# 耐震性データの**疑惑**について

川内原発の制御棒耐震性に関するデータ公開が必要

2015/08/11

第3-2図 制御棒クラスタ挿入状況図 (Ss地震時) (挿入距離-速度-加速度関係)  
挿入時間 : 2.17 秒(1.87+0.30)

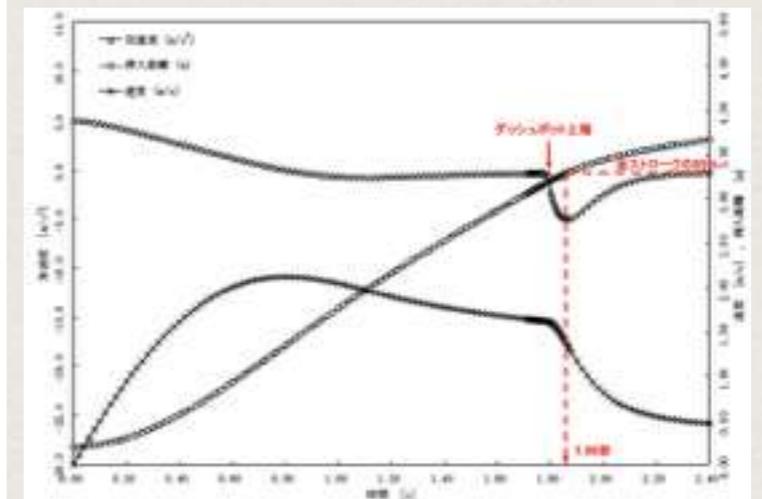
620ガルでの、  
耐震評価データ。

←本当はここに、  
↓下図の様な  
グラフがある。

↑地震時の制御棒の挿入時間：2.17 秒 (1.87 + 0.30)

第3-1図 制御棒クラスタ挿入状況図 (通常運転時) (挿入距離-速度-加速度関係)  
挿入時間: 1.87秒(1.57+0.30)

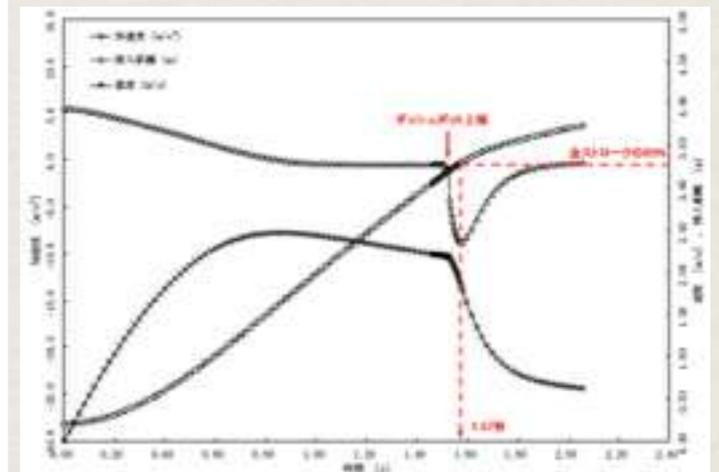
620ガルでの、  
耐震評価データ。

←本当はここに、  
↓下図の様な  
グラフがある。

↑通常時の制御棒の挿入時間: 1.87秒 (1.57 + 0.30)

制御棒クラスタ挿入時間解析結果(Ss地震時) (挿入距離-速度-加速度関係)

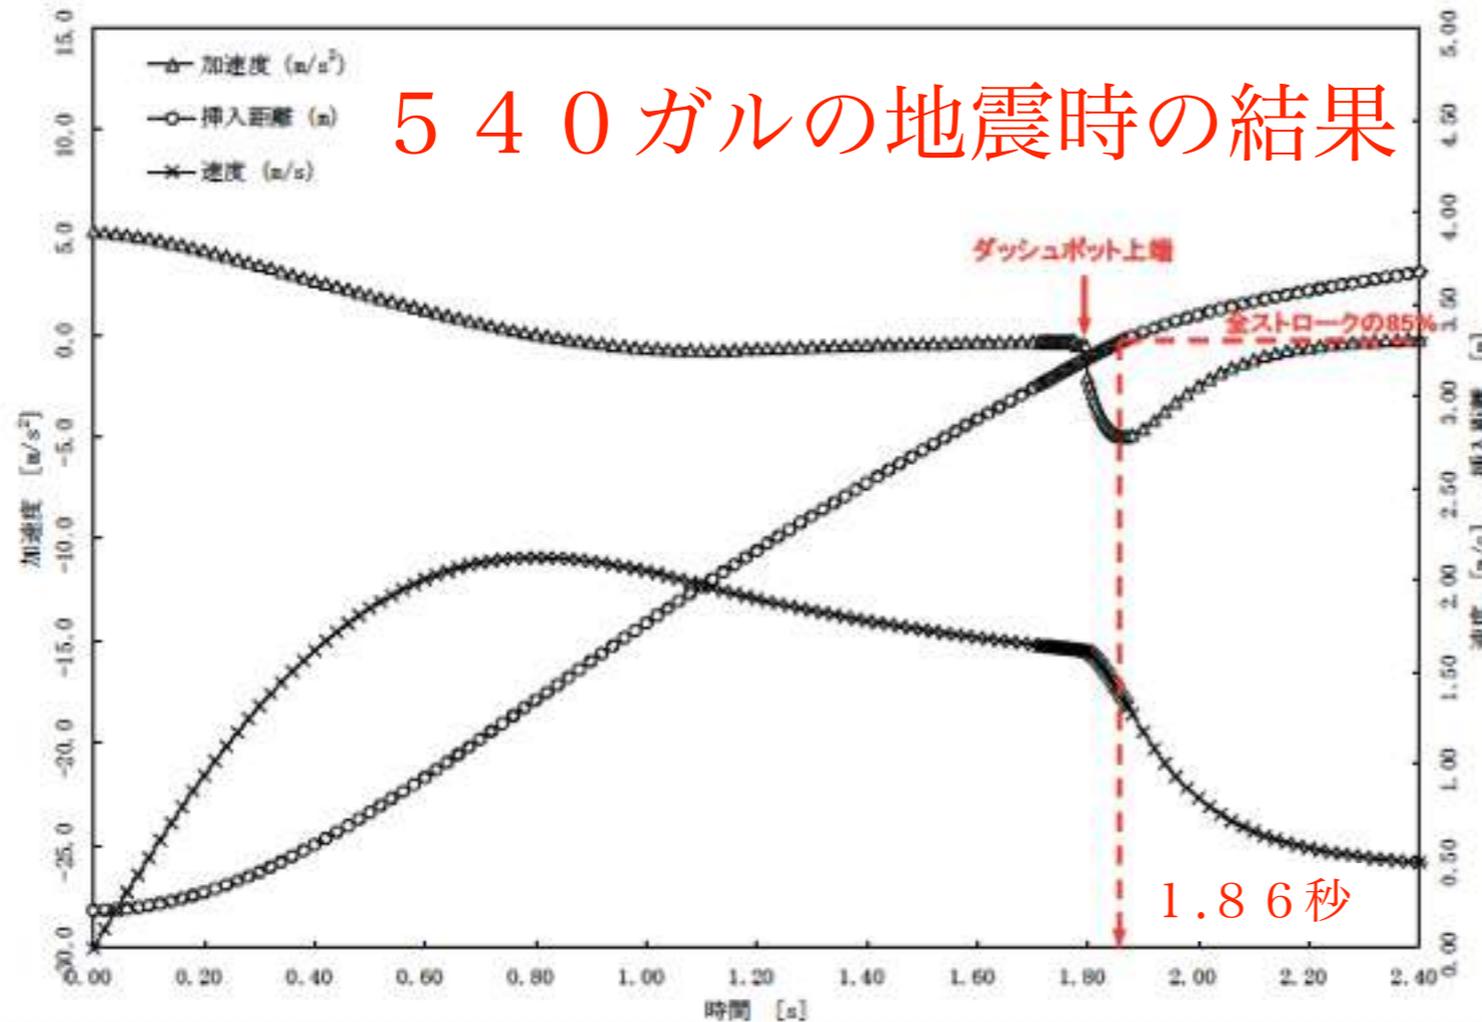
制御棒クラスタが挿入される期間中、制御棒クラスタの挿入経路各部に、最大変位が生じるものと仮定して、これに基づく抗力が継続して発生していると想定し、これを地震外力による抗力(Fv)とし、挿入時間は算定されている。

基準地震動Ssによる発生値  
1.86 [秒]

評価基準値  
2.2 [秒]

発生値は評価基準値を下回っている

制御棒クラスタ挿入時間解析結果(通常運転時) (挿入距離-速度-加速度関係)

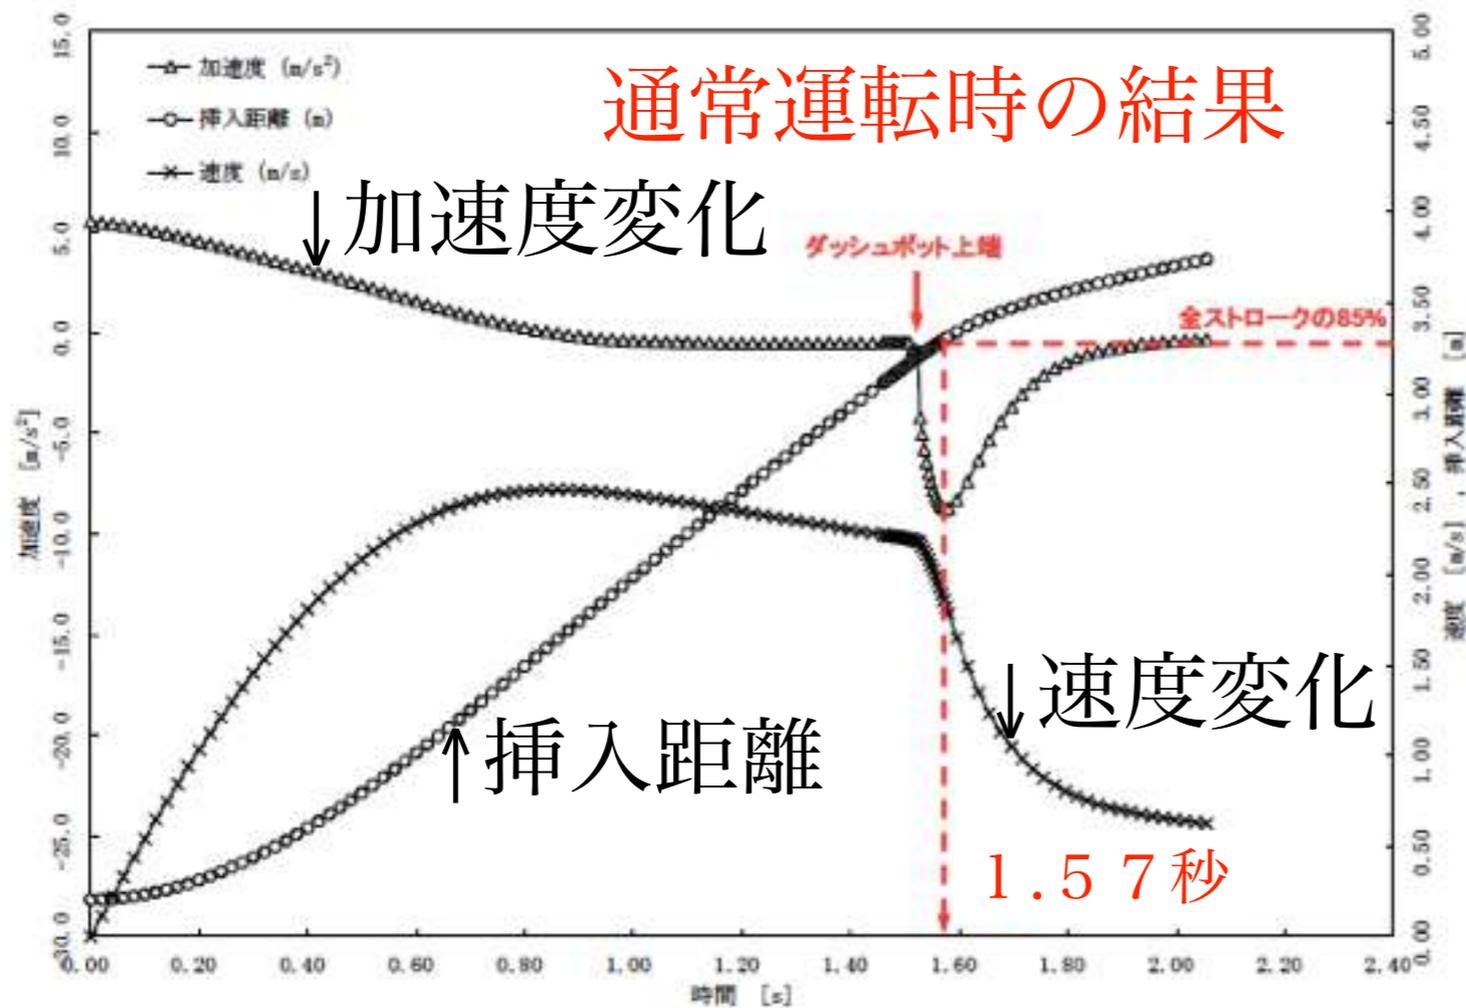
このグラフ図が、挿入時間の根拠。

(地震によって、0.29秒遅れる)

図 5.3.3-17 燃料集合体変位と挿入時間遅れ

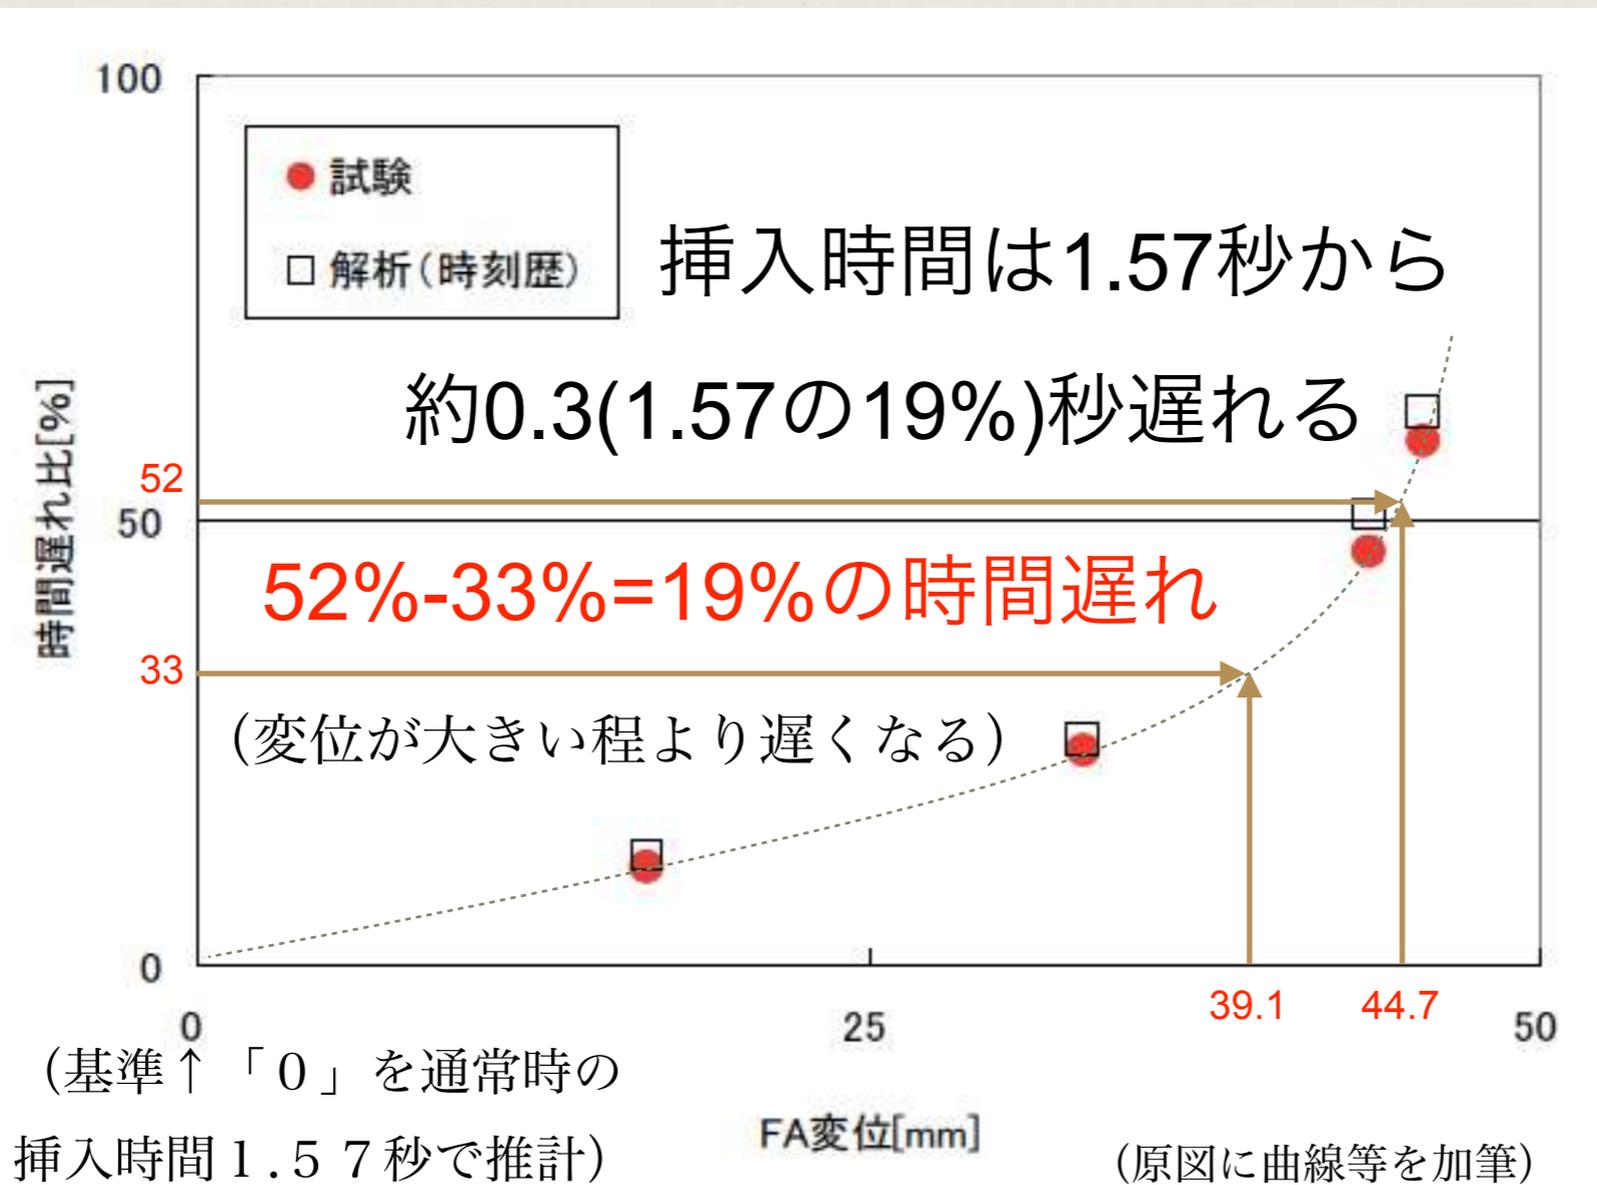
540ガル(39.1mm)と620ガル(44.7mm)の燃料集合体の変位を比べる

- 制御棒の挿入時間は規定で **2.5秒以内** でなければならないが、実験データで試算すると通常時（1.57秒）の52%遅れで、**約2.7秒**（下式）になってしまう（規定超過で動かさない）。  
$$2.39 \text{ (1.57の52\%増)} + 0.3 \text{ (作動時差)} = \underline{2.69}$$
- 挿入時間の遅れが **0.01**（2.17-2.16）秒は極めて不自然（地震動加速度は約 15% 増しだが時間遅れは 0.5% だけ）。
- **2.17秒**の検証が必要→データ（グラフと数値）の公開を！
